## SECCIÓN DE EVALUACIÓN DE IMPACTO AMBIENTAL

Chitré, 6 de Mayo de 2021  
DRHE- SEIA-0551-2021

Por este medio se remite Respuesta a Nota DEIA-DEEIA-AC-0006-0102-2021 del 1 de febrero de 2021, notificada el 14 de abril de 2021, Solicitud de Primera información aclaratoria al Estudio de Impacto Ambiental, Categoría II, del proyecto denominado **RESIDENCIAL SENDEROS DE DON BOSCO**, promovido por **DAVLI CONSTRUCTORES, S.A.**.

En respuesta a su Nota DEIA-DEEIA-AC-0006-0102-2021 de 1 de febrero de 2021 y notificada el 14 de abril de 2021, donde nos solicita primera información aclaratoria referente al Estudio de Impacto Ambiental, Categoría II, del proyecto **Residencial Senderos de Don Bosco**, tenemos a bien responder a cada una de las preguntas:

#### MAPA COMPARATIVO DE RED HÍDRICA Y PROYECTOS RESIDENCIALES AGUAS ABAJO

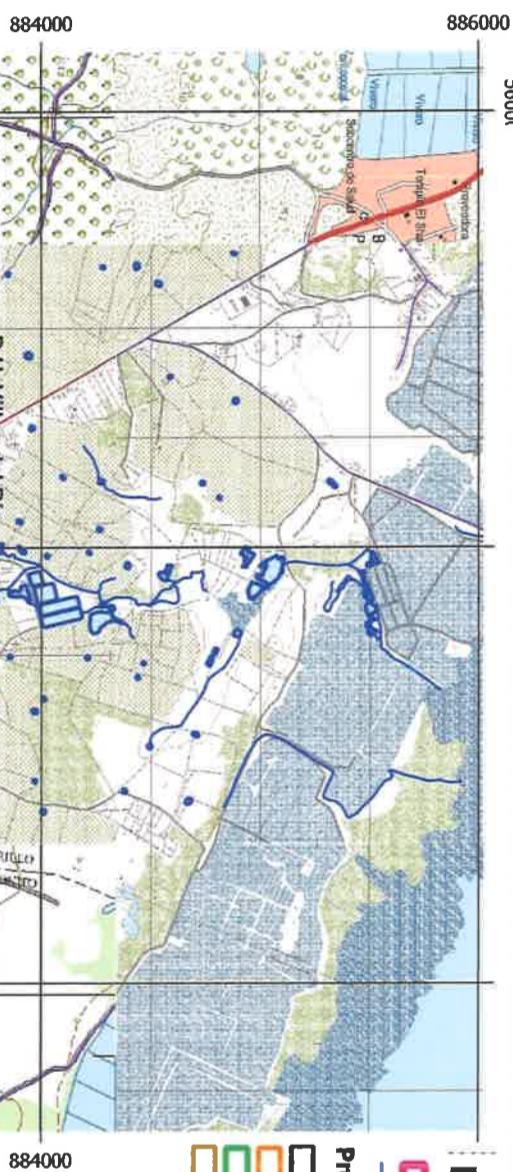
Segundo, tomando en consideración el referido Informe Técnico y las decisiones de la Dirección Regional de Herrera con respecto a otros proyectos residenciales en la misma zona de influencia concluimos entonces que existe un doble estándar de evaluación, lo que invalida automáticamente lo emitido en el documento aludido. Por un lado el Informe Técnico señala que el drenaje que discurre por nuestra finca es una “QUEBRADA”, pero resulta que ese mismo curso es aceptado como “DRENAJE PLUVIAL” en Estudios de Impacto Ambiental de proyectos residenciales que se encuentran en la misma zona, aguas abajo, como se muestra en el **“Mapa Comparativo de Red Hídrica y Proyectos Residenciales Aguas Abajo”** en la página 10.
